DÉCLARATION DE PROJET EMPORTANT MISE EN COMPATIBILITÉ DU COMPATIBILITÉ DU PLAN LOCAL D'URBANISME *Projet Aire d'accueil*

7 – Avis des organismes consultés

COMPTE-RENDU DE REUNION

Projet : GIVRAUVAL PLU
Mission : Déclaration de Projet – Projet Aire d’Accueil

Fig. 11 — Aménagement en faveur des mouvements de tourne-à-gauche pour un carrefour en té supportant un faible trafic.

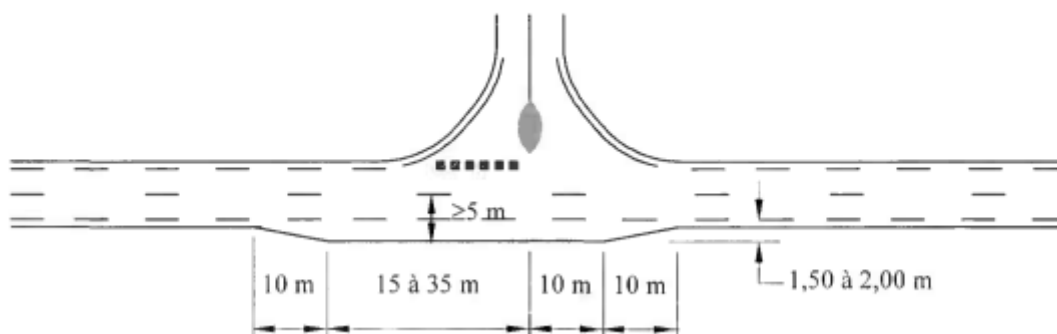
- sur les carrefours en té ou les accès riverains, la présence d'un accotement revêtu du côté opposé à l'accès ou à la route non prioritaire permet de limiter le risque d'accident lié au tourne-à-gauche (de la route principale vers l'accès ou la route non prioritaire) ; lorsque le trafic tourne-à-gauche devient important (100 à 200 v/j), il est souhaitable d'aménager une voie spéciale de tourne-à-gauche,

Les aménagements de l'accès à l'aire d'accueil, voie d'évitement, signalisation horizontale et verticale seront pris en charge par le demandeur dans le cadre d'une convention avec le Département de la Meuse relative à des travaux de voirie hors agglomération.
